Dotyczy: wyjaśnień treści SWZ (odpowiedzi na pytania) do postępowania na zakup sprzętu medycznego i wyposażenia na potrzeby Oddziału Chirurgii dla Zespołu Opieki Zdrowotnej we Włoszczowie – Szpitala Powiatowego im. Jana Pawła II prowadzonego w trybie podstawowym bez negocjacji na podstawie art. 275 pkt.1 ustawy z dnia 11 września 2019 r. – Prawo zamówień publicznych (Dz. U. z 2021 r. poz. 1129 ze zm.)

Znak sprawy: 01/01/2022.

Pakiet 3 - Łóżko szpitalne, poz. 30

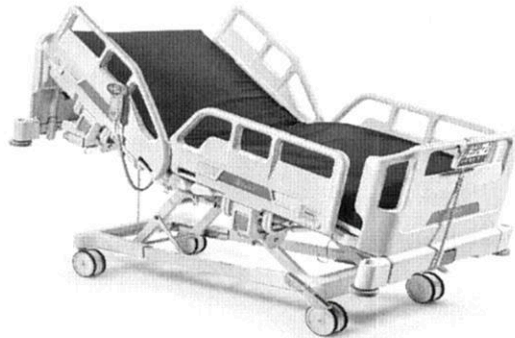
Prosimy Zamawiającego o dopuszczenie łóżka elektrycznego z wysuwaną półką na pościel, z miejscem do odkładania panelu sterowniczego wykonanej z wytrzymałego tworzywa sztucznego.

Odpowiedź: Zamawiający nie dopuszcza.
